Modulo per la presentazione delle osservazioni per i piani/programmi/progetti sottoposti a procedimenti di valutazione ambientale di competenza statale**Presentazione di osservazioni relative alla procedura di:**

Oggetto: Codice procedura 10847 - Costruzione ed esercizio di un impianto di produzione di energia elettrica da fonte eolica "FIORA" di potenza nominale pari a 52,8 MW, da realizzarsi nel comune di Manciano (GR) e delle opere ed infrastrutture connesse

TESTO DELLE OSSERVAZIONI

IMMAGINE n. 2 CUMULO IMPIANTI EOLICI nel BACINO VISIVO TERRITORIO di MANCIANO e di MONTALTO di CASTRO.

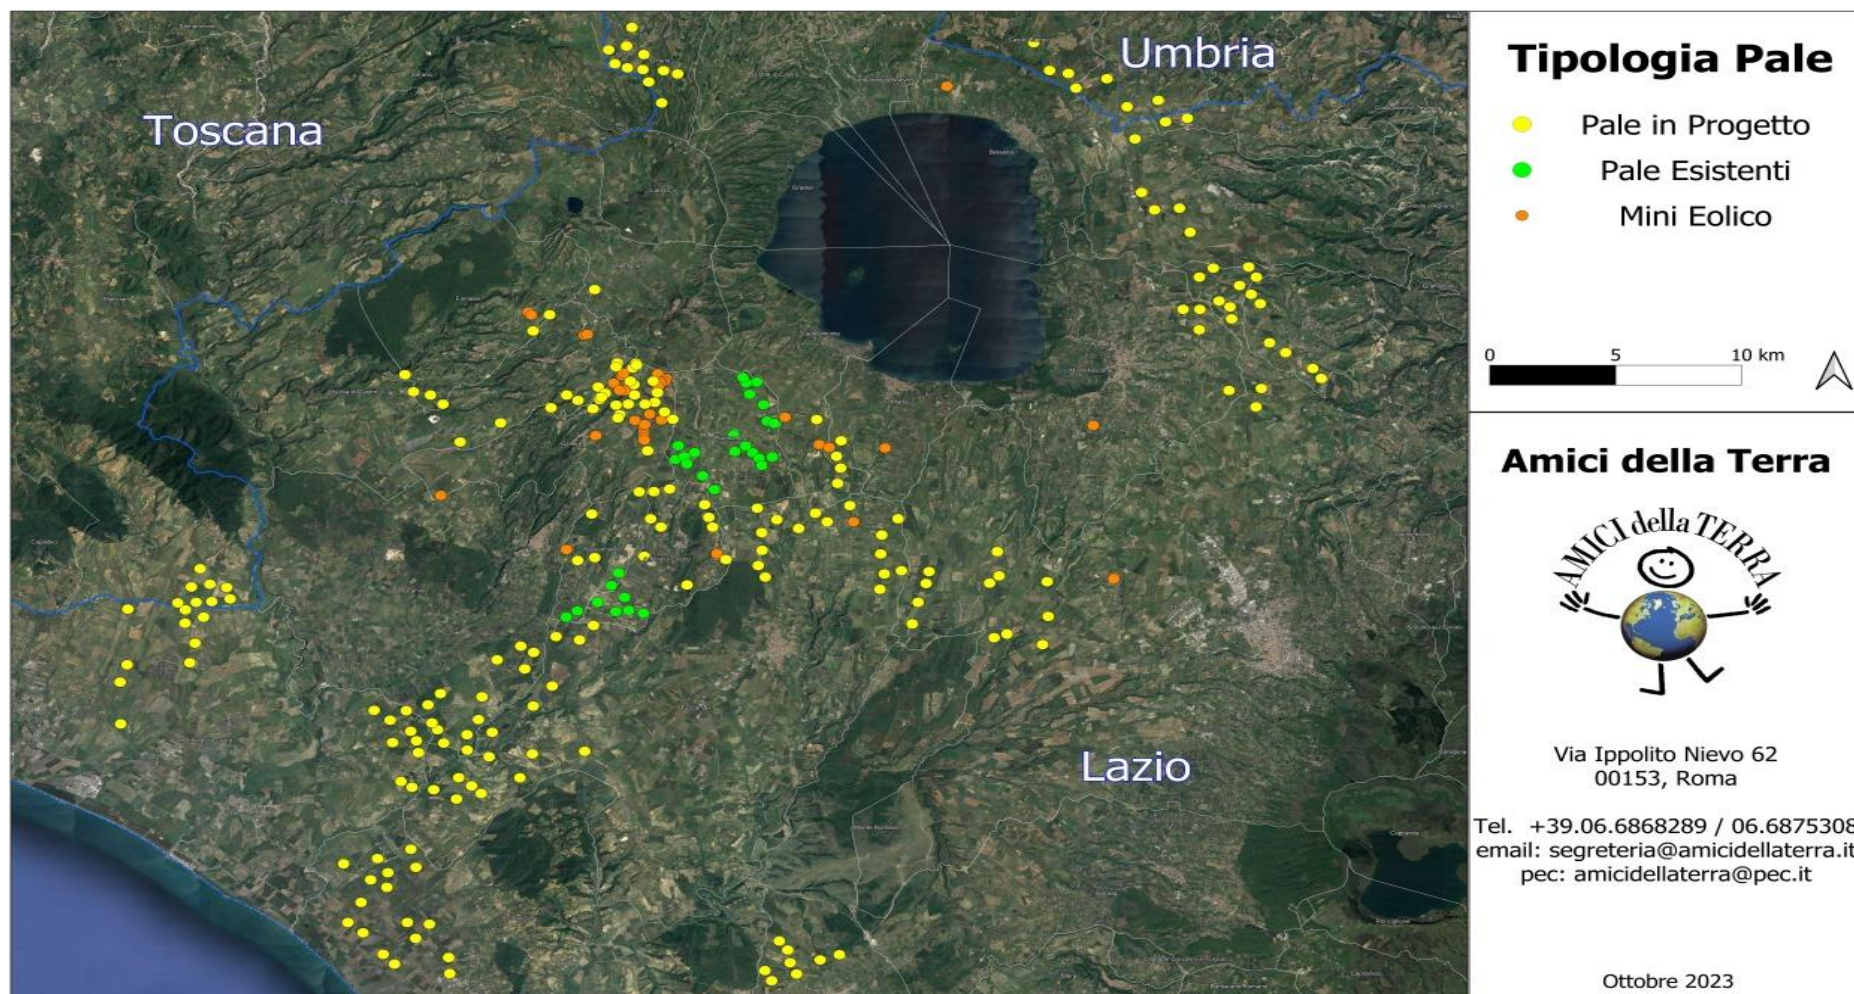
3) OSSERVAZIONE: CUMULO e SATURAZIONE IMPIANTI FER NELLA PROVINCIA di VITERBO, IN PARTICOLARE NEL COMUNE DI MONTALTO DI CASTRO E NELLA ZONA A CONFINO CON IL COMUNE di MANCIANO che SI TROVANO NELLO STESSO BACINO VISIVO.

La zona in cui in cui è stato progettato l'eolico Fiora è già occupata da diversi centinaia di ettari di impianti fotovoltaici già esistenti e in procedura VIA al Mase e alla Regione Lazio così come da diversi progetti di impianti eolici industriali (vedi Allegato Osservazioni immagini nn. 2,3 e 4. L'impianto eolico Fiora, pur trovandosi in Toscana ma nello stesso bacino visivo del territorio limitrofo laziale ed a poche centinaia di metri da una zona già estremamente satura del Lazio, andrebbe ad appesantire una situazione già **critica per la sostenibilità ambientale.**
